ふそう スーパーグレート、ファイター、エアロエースの制動装置（駐車ブレーキ解除用スパナ）のリコールについて

リコール届出番号	5314	リコール開始日	令和５年 ５月 12 日
基準不適合状態にあると認める構造、装置又は性能の状況及びその原因	大・中型トラックおよび大型バスにおいて、車載工具の構成が不適切なため、駐車ブレーキ故障時解除用の工具（スパナ）が搭載されていない。そのため、故障により駐車ブレーキが解除出来ない場合や意図せず駐車ブレーキが作動した場合に、車載工具で駐車ブレーキを解除することが出来ない。		
改善措置の内容	全車両、車載工具に駐車ブレーキ解除用スパナを追加する。

改 善 箇 所 説 明 図

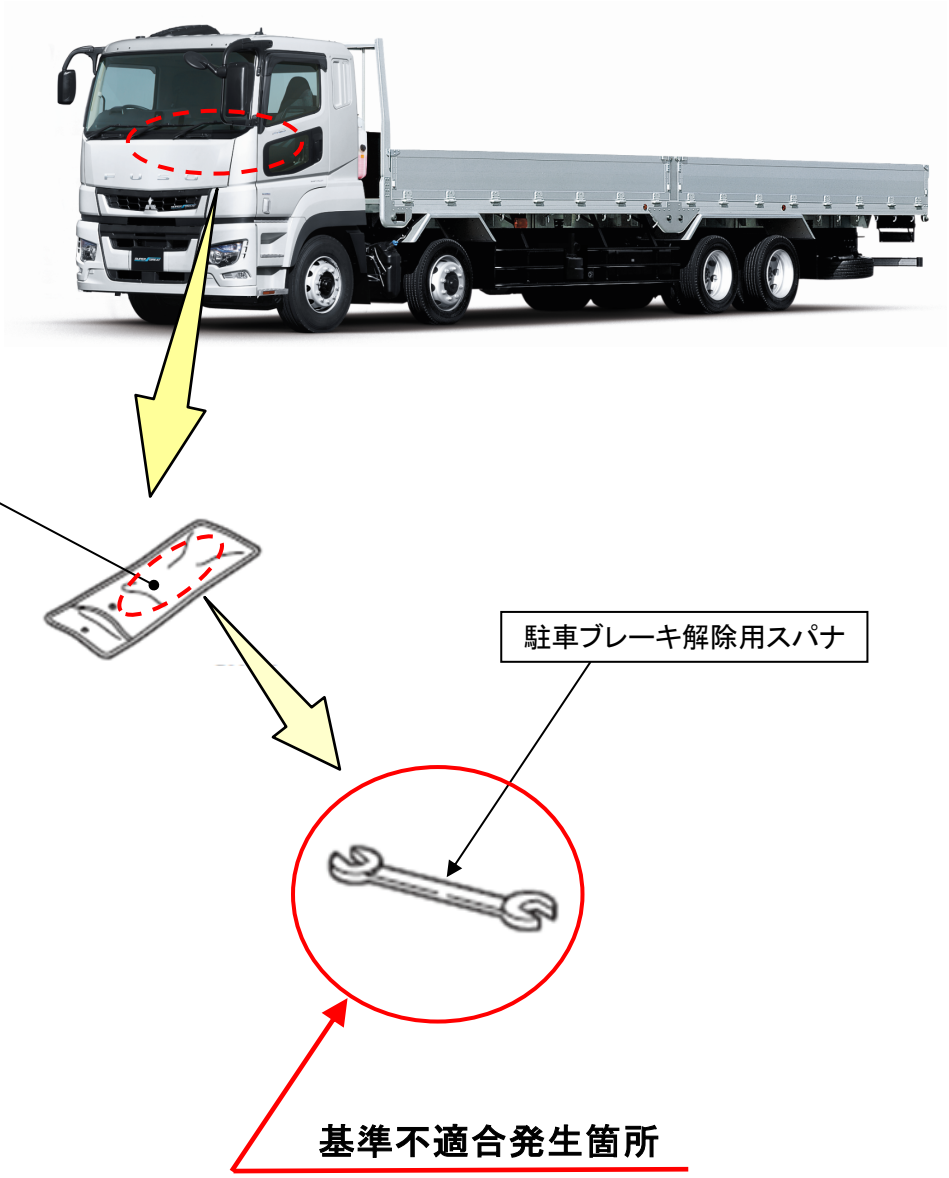
大・中型トラックおよび大型バスにおいて、車載工具の構成が不適切なため、駐車ブレーキ故障時解除用の工具（スパナ）が搭載されていない。そのため、故障により駐車ブレーキが解除出来ない場合や意図せず駐車ブレーキが作動した場合に、車載工具で駐車ブレーキを解除することが出来ない。

全車両、車載工具に駐車ブレーキ解除用スパナを追加する。

注 ： □ は追加する部品を示す。

識別：作業完了車には、白色ペイントを塗布する。

大・中型トラック：運転席シートの取付け部

大型バス：ツールバッグ固定用ブラケット
